Maarsbergen
studie ruimtelijke kwaliteit
uitplaatsing tankstations

Inleiding

ontwerp Westvariant januari 2018, bron: Provincie Utrecht

Locatie A: transportbedrijf

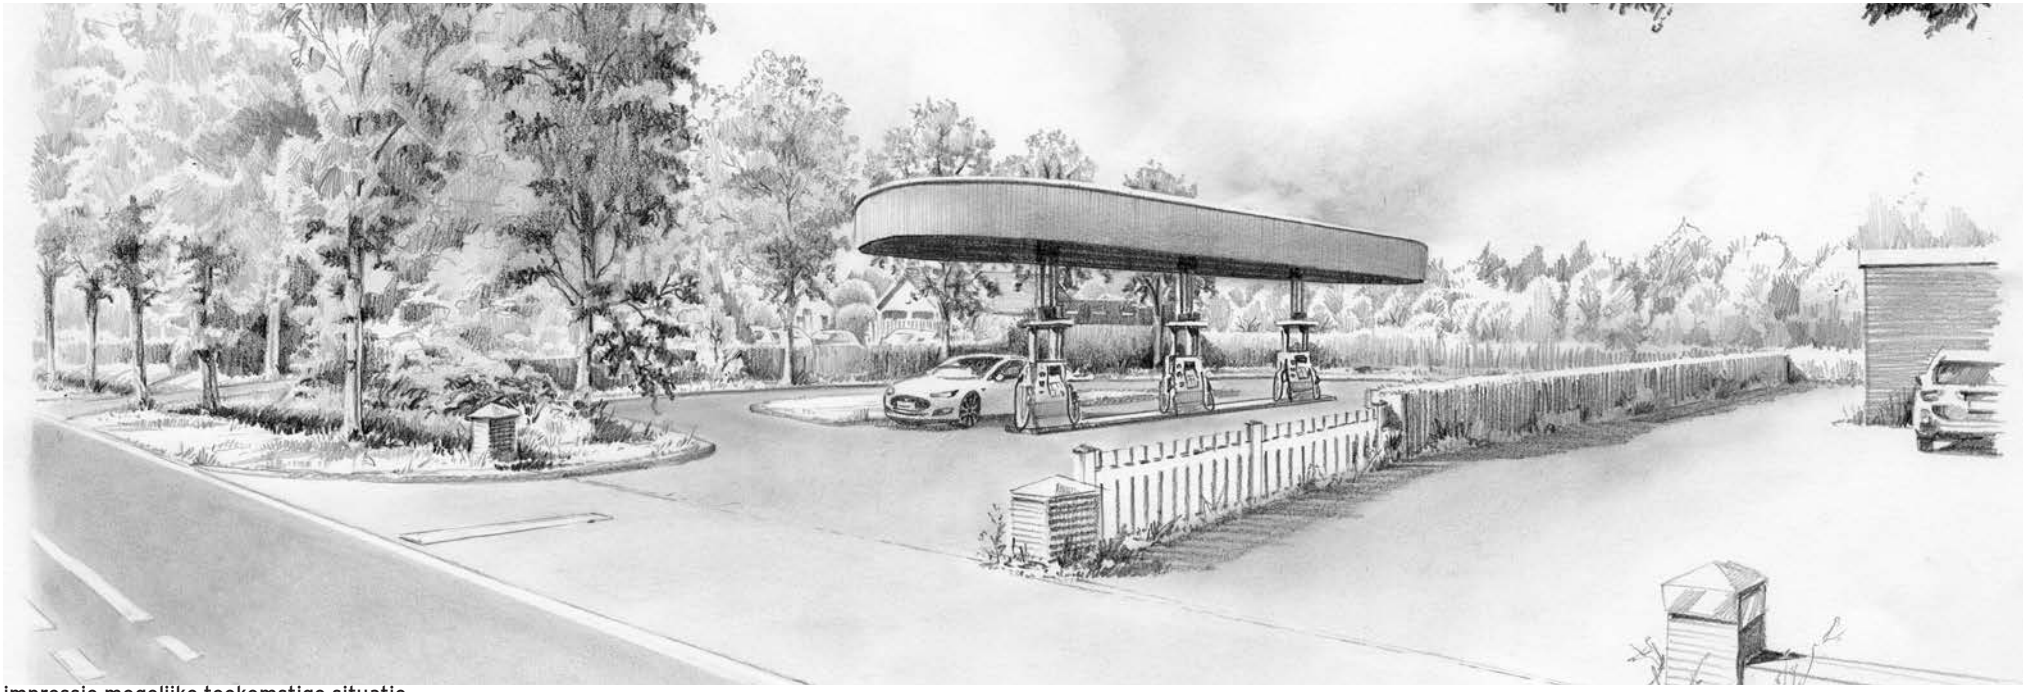
Het is goed mogelijk om hier een tankstation te realiseren; er is voldoende ruimte op het terrein om een goede inpassing te maken. Het volume van het tankstation doet ruimtelijk mee in de reeks volumes langs de N226, de verharding wordt deels vervangen door groen. De ruimtelijke kwaliteit neemt niet toe door de komst van een tankstation, maar neemt ook niet sterk af.

Nadeel van deze locatie is dat er in de directe omgeving woningen staan. Als hier een tankstation zou komen, wordt er eenzelfde ongewenste situatie gecreëerd als nu in de kern van Maarsbergen aanwezig is: overlast voor de direct omwonenden. In voorliggend proces werd onderzocht hoe dit in de kern van Maarsbergen verholpen kon worden: door de tankstations uit te plaatsen. Het is geen optie om de tankstations op een nieuwe plek dezelfde overlast voor (andere) omwonenden te laten veroorzaken.

Conclusies:
- Een tankstation op deze locatie kan ruimtelijk goed ingepast worden.
- De ruimtelijke kwaliteit wordt daarbij niet sterk aangetast.
- Een tankstation op deze locatie veroorzaakt dezelfde overlast voor omwonenden als momenteel in de kern van Maarsbergen.

Advies op basis van aantoonbare ruimtelijke kwaliteit:
Deze locatie laten vervallen.

Locatie E: dorpsrand

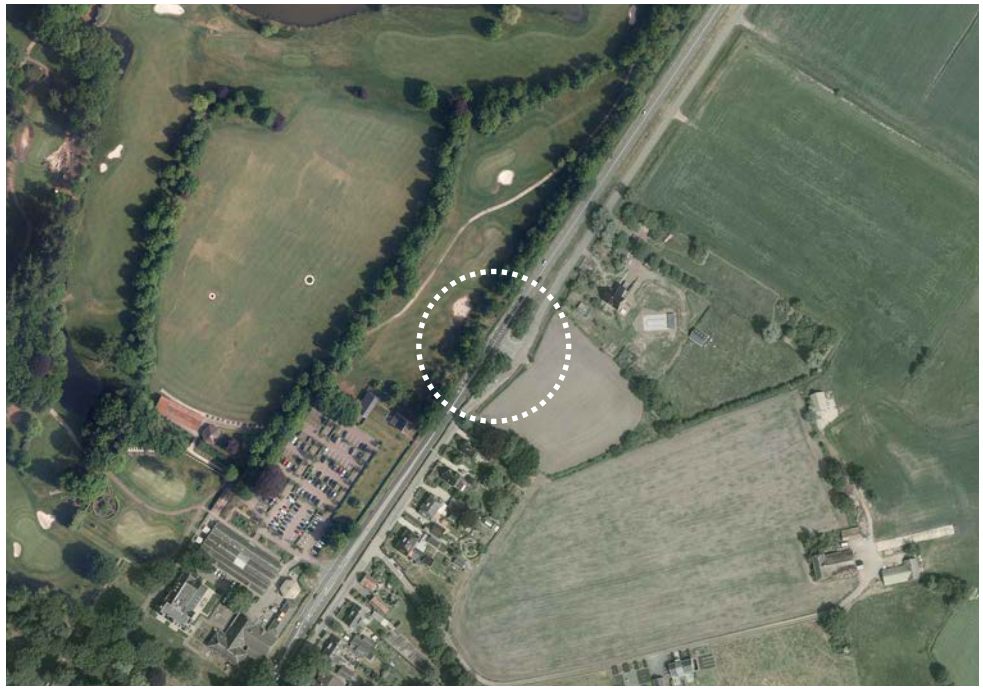
Als hier tankstations zouden komen, heeft dit negatieve gevolgen voor de beleving van de cultuurhistorie van het landgoed door de aanwezigheid van een tankstation direct naast een monument. Ook zouden de greens van de golfbaan moeten worden aangepast. Aan de oostzijde van de weg zou de heldere overgang tussen dorp en landschap verdwijnen.

Door het plaatsen van tankstations op deze locatie zou eenzelfde overlast voor omwonenden ontstaan als op de huidige locatie van de tankstations iets verderop. Het naar deze locatie verplaatsen van de tankstations biedt dus geen oplossing.

Conclusie:
- Tankstations op deze locatie doen grote afbreuk aan de cultuurhistorie van landgoed Anderstein en aan de ruimtelijke kwaliteit van het agrarische landschap.
- Een tankstation op deze locatie veroorzaakt dezelfde overlast voor omwonenden als momenteel in de kern van Maarsbergen.

Advies op basis van aantoonbare ruimtelijke kwaliteit:
Deze locatie laten vervallen.

Locatie G: La Place

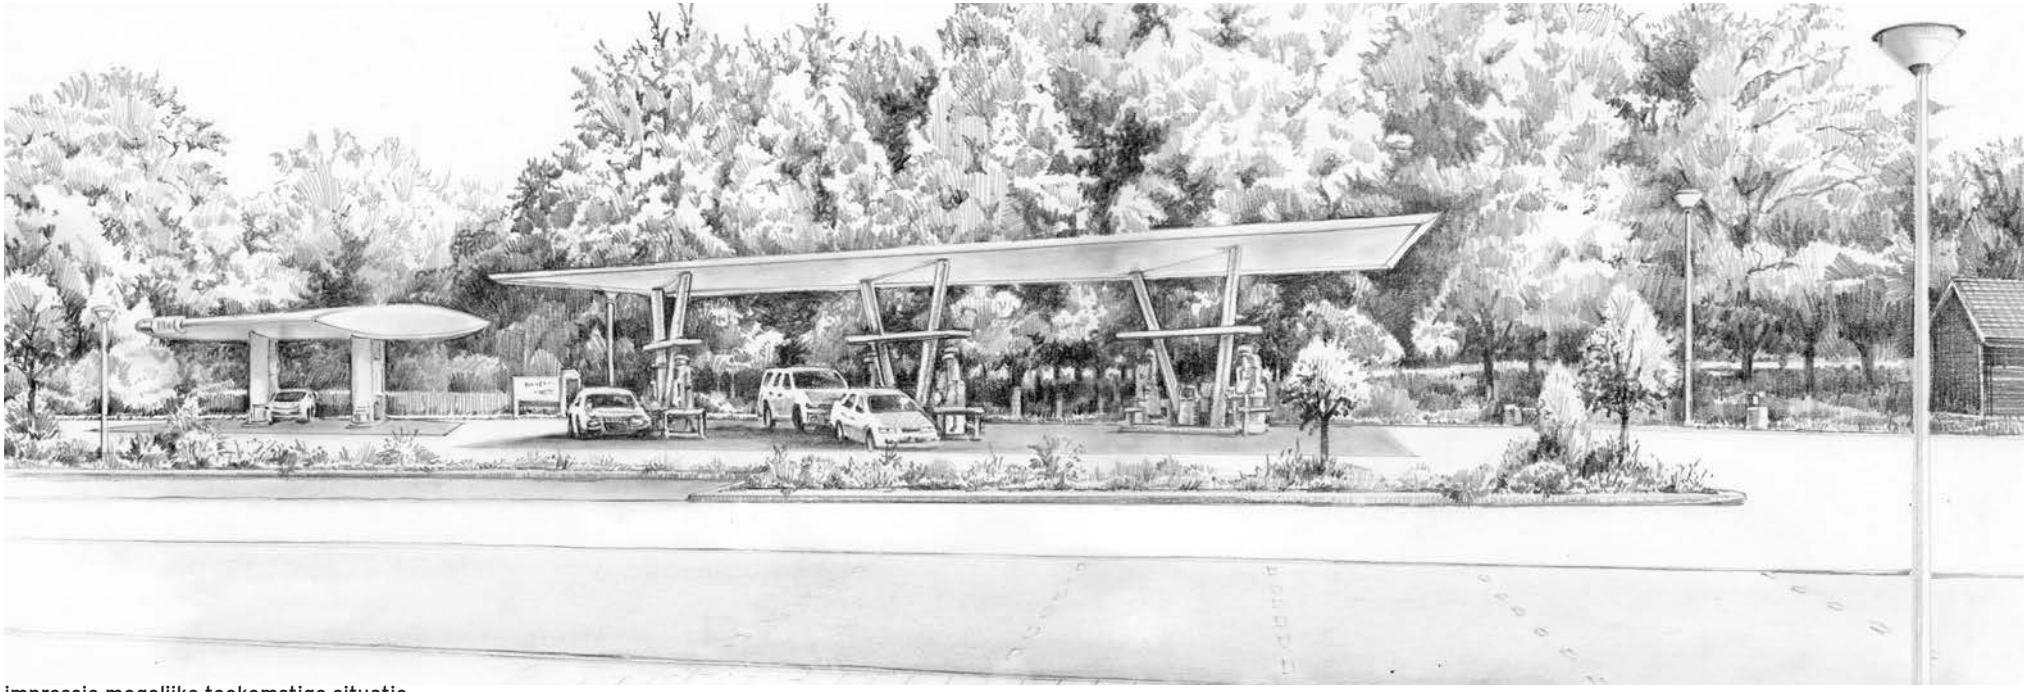
Op deze locatie is het goed mogelijk om een tankstation te realiseren: er is voldoende ruimte naast het bestaande tankstation en het doet geen afbreuk aan de ruimtelijke kwaliteit. Het enige nadeel is dat deze locatie tegen het centrum van Maarsbergen aan ligt en er nog geen visie voor het centrum is opgesteld. Het is dus nog niet duidelijk of het plaatsen van een tweede tankstation op deze locatie een eventuele toekomstige ontwikkeling van dit gebied belemmert.

Conclusies:
- Het plaatsen van een tankstation op deze locatie is goed mogelijk, zonder afbreuk te doen aan de ruimtelijke kwaliteit.
- Het is nog niet duidelijk of het realiseren van een tankstation de toekomstige ontwikkeling van dit gebied belemmert.

Advies op basis van aantoonbare ruimtelijke kwaliteit:
Deze locatie als optie open houden.

Locatie I: afrit vanuit Utrecht

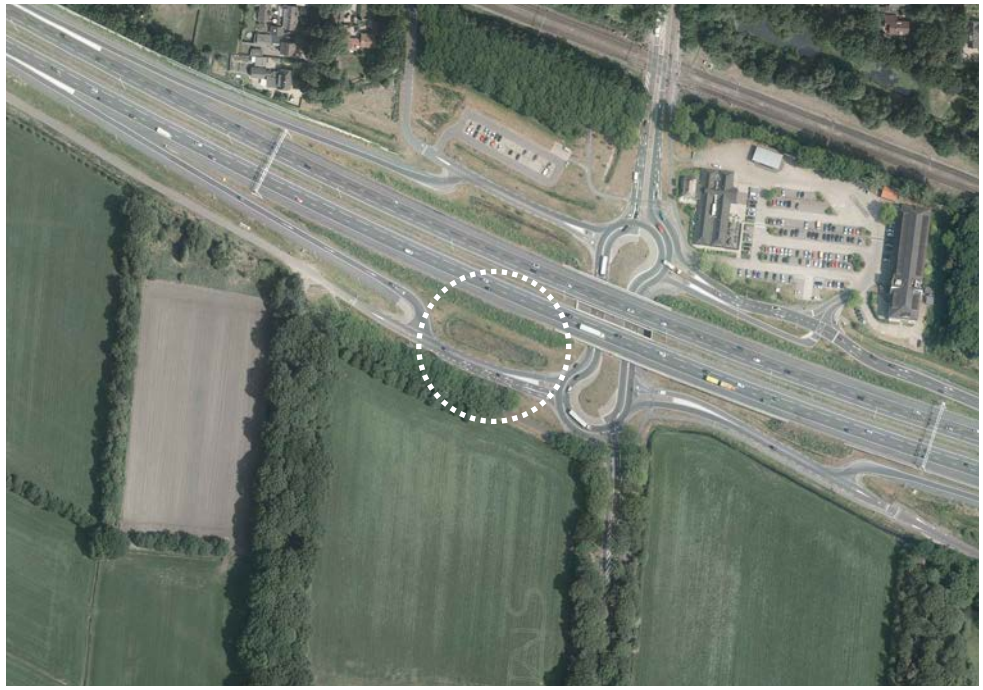
Een tankstation ten zuiden van de Hof ter Heideweg zou op de grond van landgoed Maarsbergen liggen, dat doet een te grote afbreuk aan de landschappelijke en cultuurhistorische kwaliteiten van het gebied en is daarom geen optie. Vanuit ruimtelijke kwaliteit is een tankstation alleen mogelijk tussen de Hof ter Heideweg en de snelweg in. Hier doet een tankstation beperkt afbreuk aan de ruimtelijke kwaliteit: het landschappelijke karakter van de afrit zal verminderen. Deze locatie is dan niet meer de 'groene entree' naar Maarsbergen, maar gaat gevoelsmatig meer bij de snelweg horen. Dat is jammer, maar niet onlogisch gezien de ligging. Het is echter onzeker of er in de genoemde locatie überhaupt voldoende ruimte is voor een tankstation.

Door aan het einde van de afrit een rotonde te realiseren, en het tankstation aan deze rotonde te hangen, wordt deze voor verkeer uit alle richtingen bereikbaar. Het tankstation kan niet via de Hof ter Heideweg ontsloten worden, omdat de in-/uitrit van het tankstation dan te dicht bij de afrit en/of de bestaande rotonde zou komen te liggen. Het is onbekend wat Rijkswaterstaat vindt van een rotonde op deze locatie.

Conclusies:
- Het plaatsen van een tankstation is ruimtelijk alleen acceptabel tussen de Hof ter Heideweg en de snelweg, het is onzeker of dit past.
- Het plaatsen van een tankstation op deze locatie zorgt voor een vermindering van de bestaande ruimtelijke kwaliteit.
- De transformatie van een groen karakter naar een snelweglandschap is echter niet onlogisch op deze locatie.
- Het is onzeker of Rijkswaterstaat akkoord gaat met een rotonde aan het einde van de afrit.

Advies op basis van aantoonbare ruimtelijke kwaliteit:
Deze locatie als optie open houden.
